ATO - Nota de Obra

Assunto: CN 10 (1214)

AJUSTES NO SISTEMA DE DRENAGEM INTERNA

Projeto de Integração do Rio São Francisco

Croqui

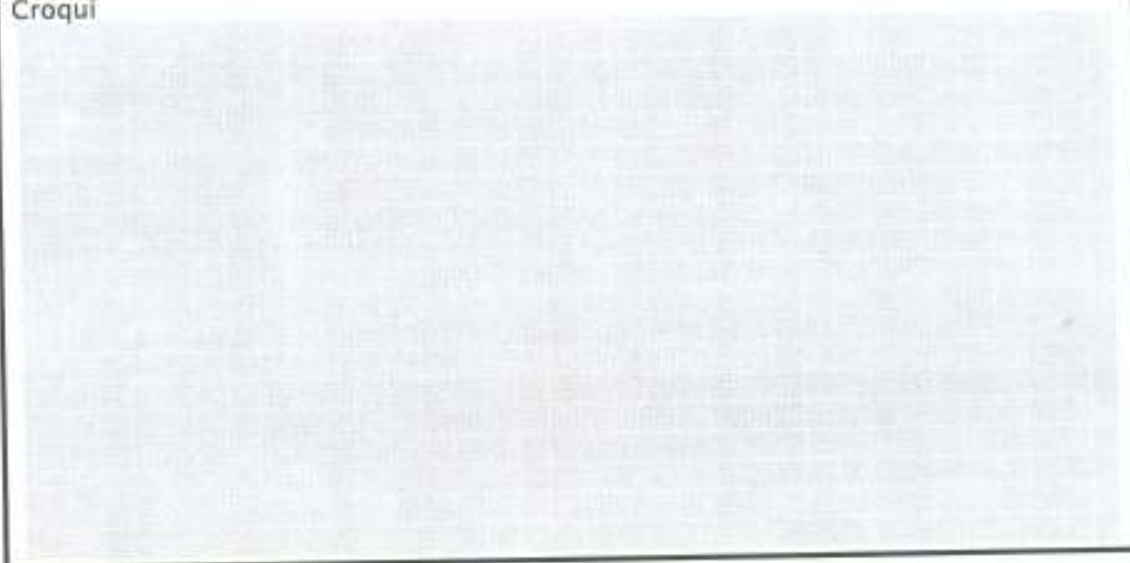
Em função das diferenças observadas em campo para as cotas do terreno natural, deverão ser realizados ajustes na conformação geométrica do sistema de drenagem interna, bem como na localização dos dispositivos de saída lateral.

Desta forma, o desenho 1210-DEP-1214-04-57-001(anexo) foi revisado à luz destas novas condições, tendo impacto direto também no desenho 1210-DEP-1214-30-05-002, o qual será revisado após aprovação e comprovação da aderência do projeto às condições de campo.
